島根原子力発電所2号炉 高経年化技術評価について

平成31年2月20日

中国電力株式会社

1. 指摘事項の回答-島根原子力発電所2号炉 審査会合における指摘事項の回答一覧表

2. 島根2号炉と島根1号炉の比較(1/3)

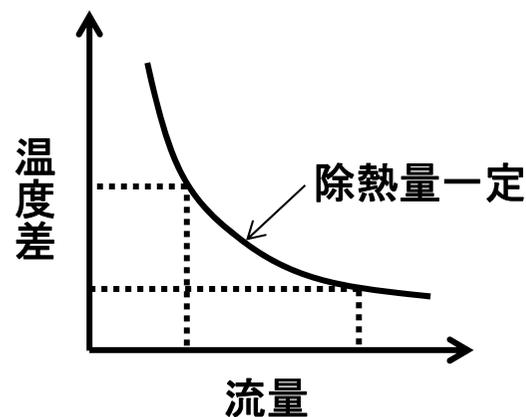
No.	指摘事項	回答
15-1 2相ステンレス鋼の熱時効 (平成30年12月19日 第15回審査会合)	フェライト量の算出において、適用規格の考え方を説明すること。	P3
15-2 2相ステンレス鋼の熱時効 (平成30年12月19日 第15回審査会合)	Nb, Nの設定に用いたNUREGの具体的な引用箇所を示すこと。	P4~P5
15-5 コンクリート (平成30年12月19日 第15回審査会合)	排気筒の金属疲労による強度低下について、保全計画に基づく外観点検の内容を踏まえて、日常劣化管理事象(△事象)との位置づけを整理すること。	P6
15-6 低サイクル疲労 (平成30年12月19日 第15回審査会合)	熱交換器の性能を踏まえて、出口温度の設定について整理して説明すること。	P7~P10
15-7 中性子照射脆化 (平成30年12月19日 第15回審査会合)	再循環水入口ノズルの関連温度の評価を実施し、代表部位の考え方を説明すること。	P11~P12

島根2号炉	島根1号炉	備考
定格電気出力	約82万kW	約46万kW	
定格熱出力	約244万kW	約138万kW	
熱交換器1基 当たりの除熱量	$26.4 \times 10^6 \text{kcal/h}$	$15.5 \times 10^6 \text{kcal/h}$	原子炉停止4時間後の崩壊熱量, 原子炉冷却材温度変化率 55°C/h の場合
残留熱除去系の 系統流量	$1,200 \times 10^3 \text{ kg/h}$	$782 \times 10^3 \text{ kg/h}$	
バイパス流量 (系統流量に対する割合)	<input type="text"/> kg/h <input type="text"/> %	<input type="text"/> kg/h <input type="text"/> %	
熱交換器側流量 (系統流量に対する割合)	<input type="text"/> kg/h <input type="text"/> %	<input type="text"/> kg/h <input type="text"/> %	
熱交換器入口温度	182°C	160°C	
熱交換器出口温度	126°C	58°C	
熱交換器の炉水の 通水仕様	管側通水	胴側通水
